# **Risiken und Auswirkungen eines Brandes bei Stuttgart 21 und Bewertung des aktuellen Brandschutzkonzepts der DB AG**

Dipl. Ing. Hans Heydemann, Stuttgart  
Dr. Christoph Engelhardt, München

**Auftraggeber: Aktionsbündnis gegen Stuttgart 21 / Oktober 2018**

Abb. 6.3.2 **EBW Süd / Aufsicht Zuluftanlagen** [aus HBI-Studie <sup>28</sup>/Abschn. 22.10 / S. 153]

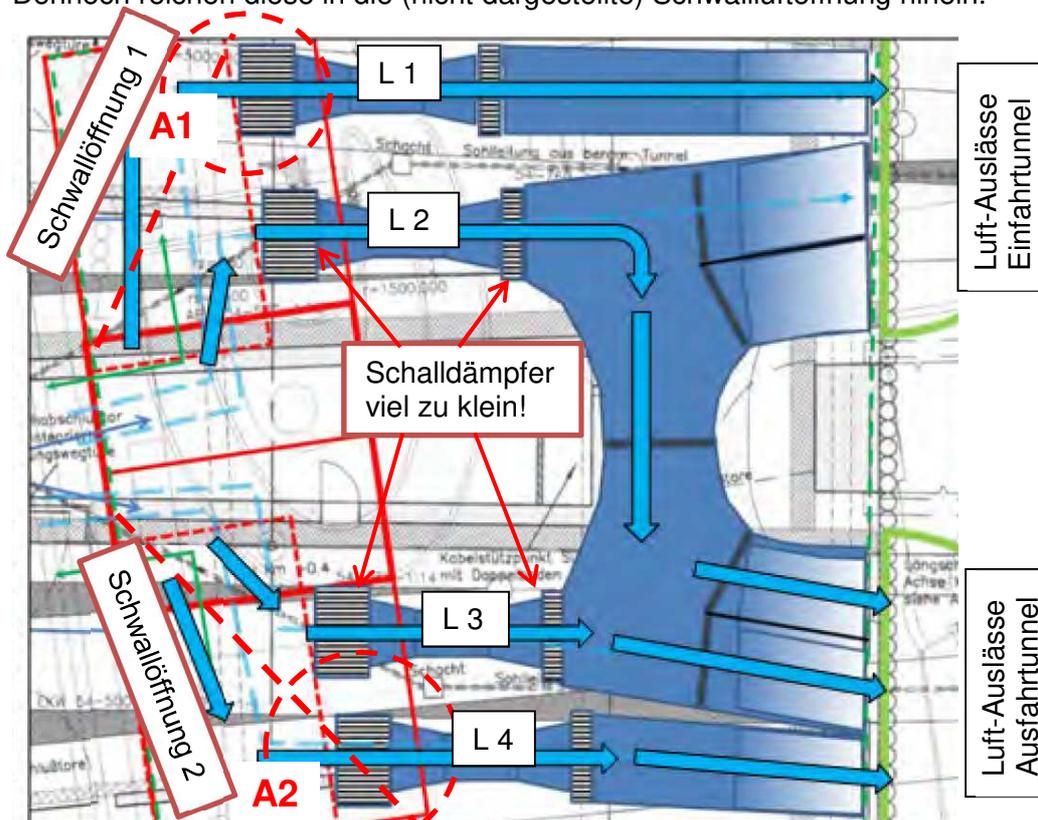
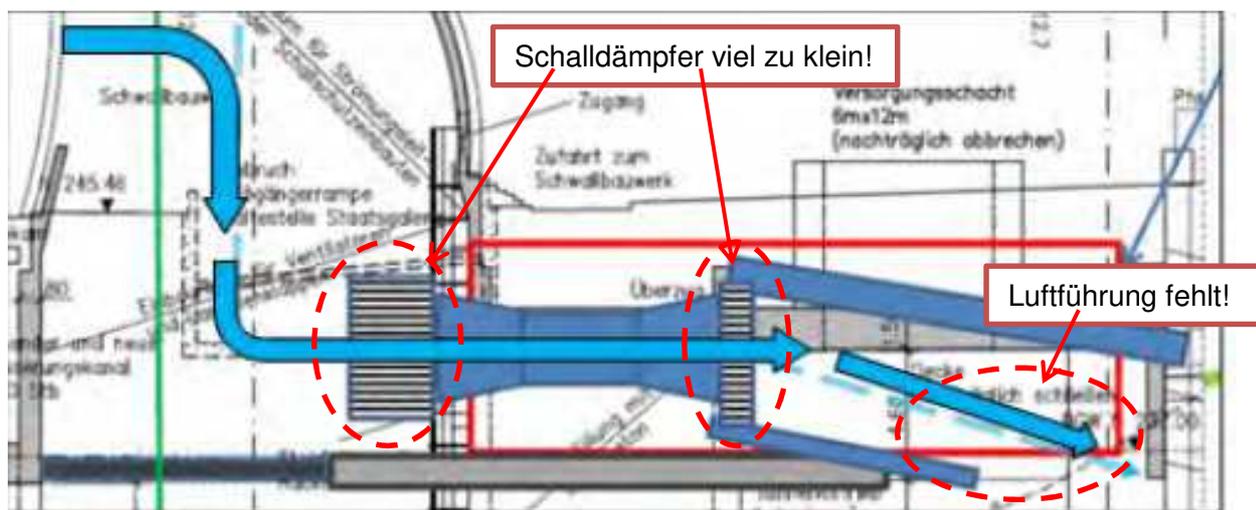
In v.g. „Entwurfsplanung“ von HBI Haerter AG<sup>28]</sup> v. 24.11.2014 sind die Entrauchungsanlagen nur grob skizzenhaft dargestellt (Abb. 6.3.2); was als Entwurfsplanung nicht ausreicht.

Darin sind für das Schwall- und Entrauchungsbauwerk Süd die Axial-Großgebläse deutlich kürzer dargestellt als in den Entrauchungsbauwerken, für die bei gleicher Leistung HBI sogar 12 m Länge angegeben hat. Außerdem sind diese im SEBW Süd mit unzureichenden Schalldämpfern unmittelbar am Gebläse-ein- und -aus-tritt versehen, was so gar nicht möglich ist, s. nachfolgende Abb. 6.3.2 „Aufsicht“ u. 7.3.3 „Längsschnitt“ aus v.g. „Entwurfsplanung“ von HBI Haerter AG<sup>28</sup>. Dennoch reichen diese in die (nicht dargestellte) Schwallluftöffnung hinein.

Die Sinnhaftigkeit der in der sogen. „Entwurfsplanung“<sup>[28]</sup> von HBI vorgesehene Luftführung auf der Druckseite der Großgebläse ist strömungstechnisch nicht nachvollziehbar. Wie aus Abb. 6.3.2 hervorgeht, ist jedem der Gebläse L1–L4 ein eigener abgetrennter Luftkanal bis zum Auslass in der Bodenöffnung zugeordnet, wobei die jeweils außen liegenden Gebläse L1 und L4 nur auf ein Drittel der Auslassöffnung arbeiten, die dazwischen liegenden Gebläse L2 und L3 hingegen jeweils auf zwei Drittel. Das macht keinen Sinn; die Austrittsgeschwindigkeiten der nebeneinander liegenden Auslässe werden sehr unterschiedlich sein (im Verhältnis 1 : 2); die Luftströmungen im Tunnel werden von den Vorgaben stark abweichend beeinflusst.

Abb. 6.6.1 EBW Süd / Schnitt Zuluftanlage mit Schubdüse [HBI-Skizze, Erläuterung ergänzt]

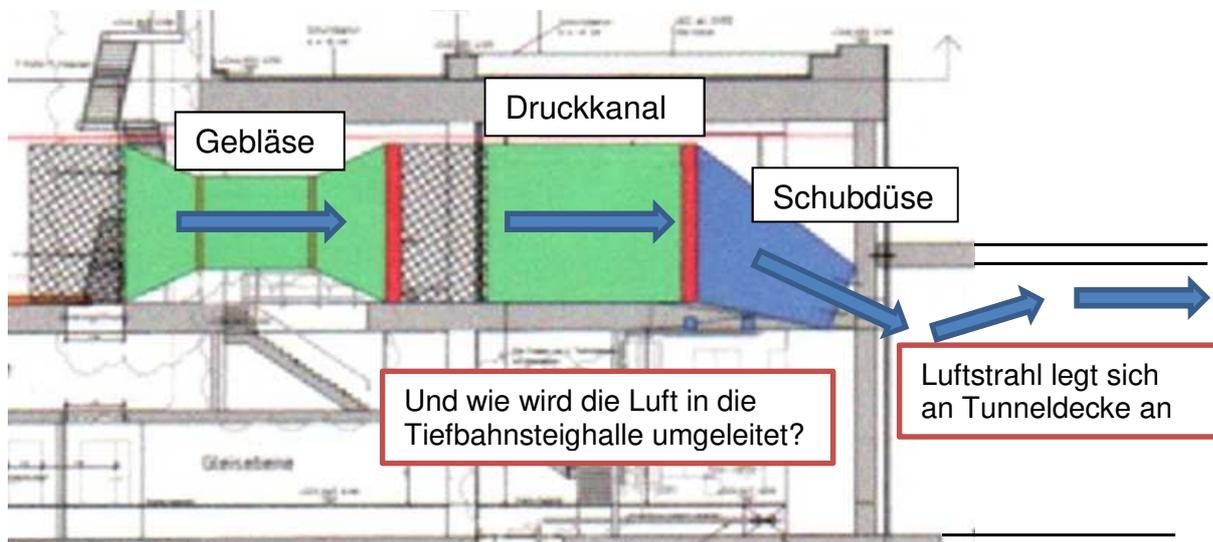
Bei einer Lufteinführung knapp unter der Tunneldecke – auch schräg nach unten – wird sich der Luftstrahl durch den „Coanda-Effekt“ an die Decke anlegen und an ihr entlang streichen, bevor er sich durch „Induktion“ (Einmischen) mit der Tunnelluft nach einer langen Strecke auflöst und den Gesamt-Querschnitt ausfüllt, während es im Nahbereich des Schwallbauerkes zu Rückströmungen kommen wird.

Abb. 7.9.1 Grundriss Entrauchungsbauwerk Heilbronner Straße / Quelle HBI<sup>[28]</sup> S.42

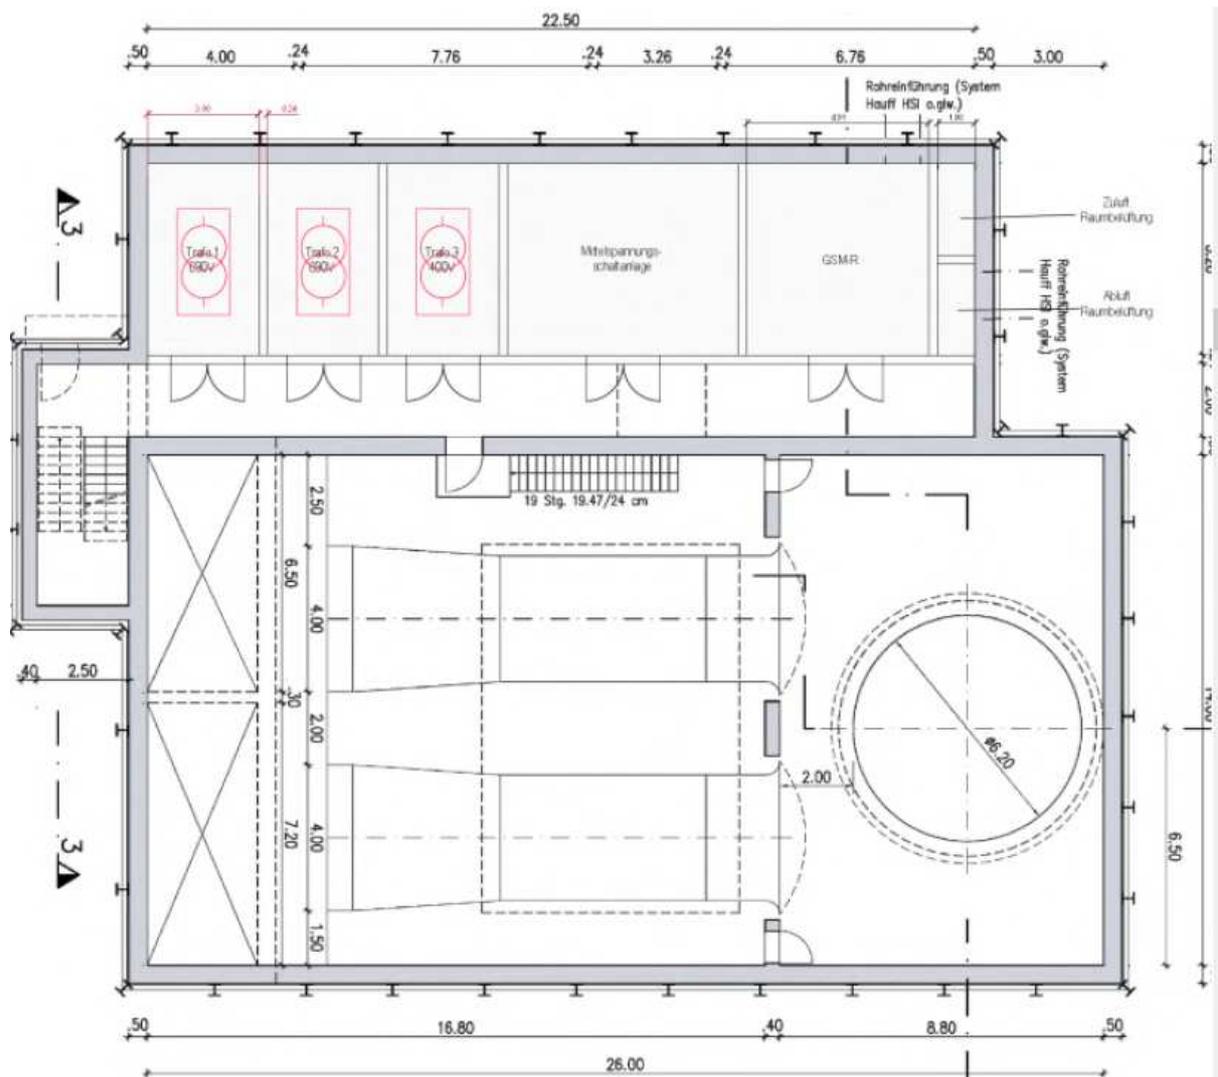
Ein vernünftiger und sicherer Zuluft-/Abluft-Wechselbetrieb ist nur möglich mit jeweils eigenen Gebläsen für Zuluft und für Abluft, insgesamt also 4 Stck. je EBW. Die Zuluft-Gebläse müssen dazu den Abluft-Gebläsen entgegengesetzt angeordnet werden. Dafür ist jedoch in den geplanten bzw. bereits im Bau befindlichen Entrauchungsbauwerken „Prag“ und „Heilbronner Straße“ kein Platz vorgesehen! Die aus vorstehender, der HBI-Untersuchung<sup>28]</sup> aus Abschn. 6.4 / S. 42 entnommene, Grundriss-Darstellung Abb. 7.9.1 bietet nur Platz für zwei Gebläse.

Abb. 7.9.3.2 **Luftführung „Umschaltbetrieb“ / fehlerhafte Planung von HBI<sup>28]</sup>**

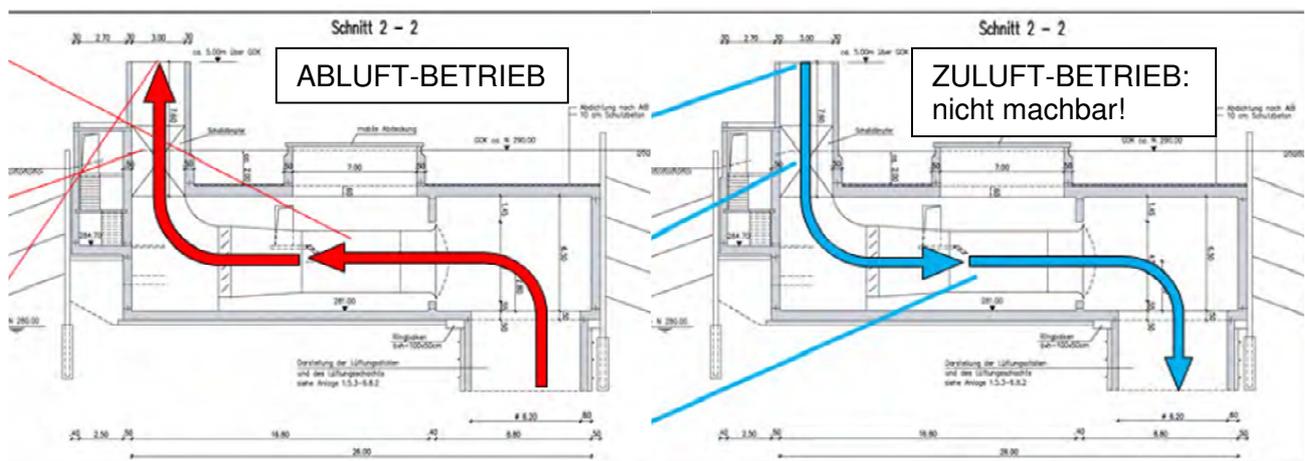
Das ist strömungstechnisch so jedoch nicht möglich!
